改善箇所説明図

基準不適合発生箇所

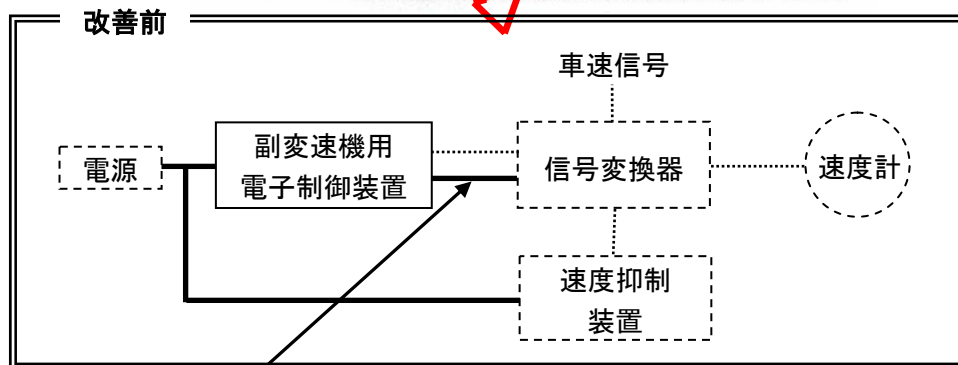
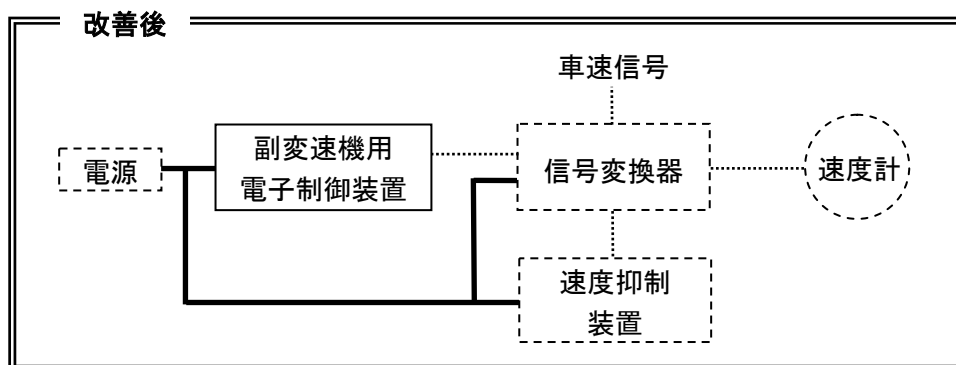
4 輪駆動車の副変速機用電子制御装置において、速度抑制装置（スピードリミッター）を後付けした際の信号変換器の電源供給回路が不適切なものがある。
 そのため、キースイッチ操作時に副変速機用電子制御装置に瞬間的な過電流が流れ、その繰返しによって内部回路が損傷し、副変速機、速度抑制装置及び速度計が不作動となるおそれがある。

全車両、信号変換器の電源供給回路及び副変速機用電子制御装置を対策品に交換する。
